LIZENS

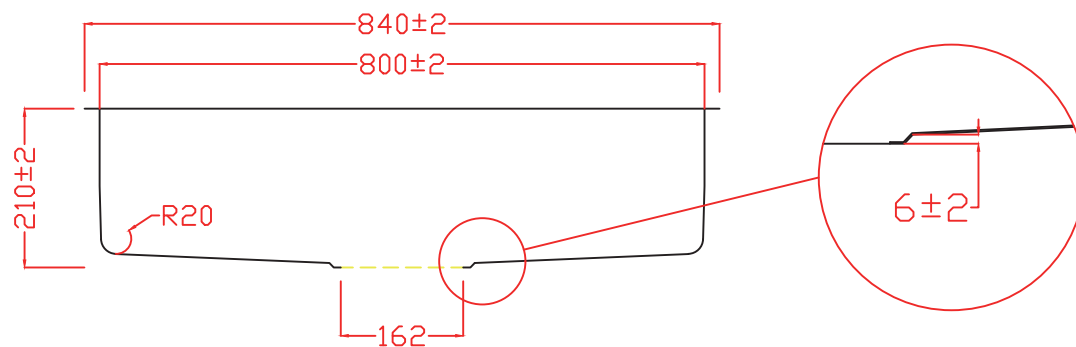
공정상 가운데 부분은 좌우보다 넓어질수 있습니다.
타공시 참고하여 작업 부탁드립니다.
